Resumé af indkomne bemærkninger til projektet Blåvand Kyst, Byrådets vurdering af disse

I forbindelse med den offentlige høring af ideoplægget til projektet Blåvand Kyst, har Varde Kommune modtaget 70 bemærkninger. Bemærkningerne er nummererede på vedlagte bilag med navn, adresse og bemærkninger iht. emneindeksring.

Figur 1 Projektområdet med §3 beskyttede områder og Oksbydige markeret

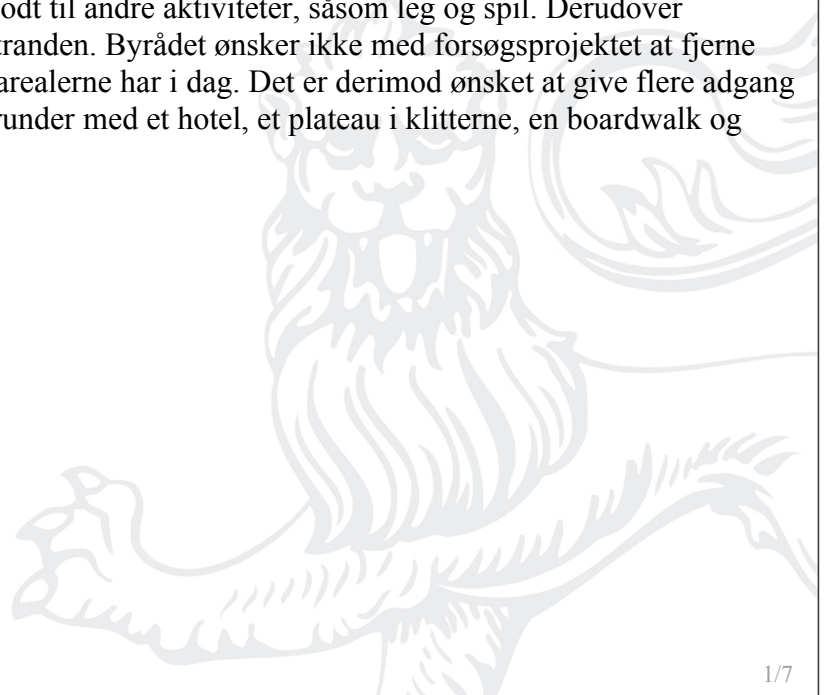
Høringssvar nr. 3, 5, 6, 7, 9, 10, 11, 12, 13, 14, 15, 16, 17, 18, 19, 20, 21, 22, 23, 24, 25, 26, 27, 28, 29, 30, 31, 32, 33, 34, 35, 36, 39, 40, 41, 43, 44, 45, 46, 47, 48, 49, 51, 52, 53, 54, 55, 56, 57, 58, 60, 61, 62, 63, 64, 65, 66, 67, 68 og 69 gør indsigelser mod at inddrage natur- og klitområder, der forefindes i projektområdet. En særlig bekymring angår inddragelse af naturområdet på Hafniagrunden med begrundelse i, at området i dag fremstår fri for boligbyggeri, som en slags åndehul, i det ellers tæt bebyggede sommerhusområde. Derudover påpeges det, at området i dag bliver brugt til rekreative formål, samt en direkte vej til stranden. Flere indsigere bemærker, at projektområdet er udpeget efter naturbeskyttelseslovens §3 som beskyttet hede, og påpeger, at dispensation for §3 natur ikke er omfattet af forsøgsordningen. Flere indsigere spørger hvordan forsøgsprojektet forholder sig til Varde Kommunes vision "Vi i naturen".

Kortet til højre viser med lilla skråkravering den vejledende registrering af § 3-beskyttet hede efter naturbeskyttelsesloven i projektområdet. Den stiplede streg angiver grænsen mellem sommerhusområde og landzone. I arealet med sommerhusområde (nord for strengen) har § 3-beskyttelsen kun begrænset betydning, idet dette areal kun er beskyttet imod tilstandsændringer med landbrugsmæssige formål. Det vil sige, at etableringen af hotel med tilhørende faciliteter nord for den stiplede linje ikke kræver dispensation efter naturbeskyttelsesloven. I arealet med landzone kræver alle tilstandsændringer dispensation.
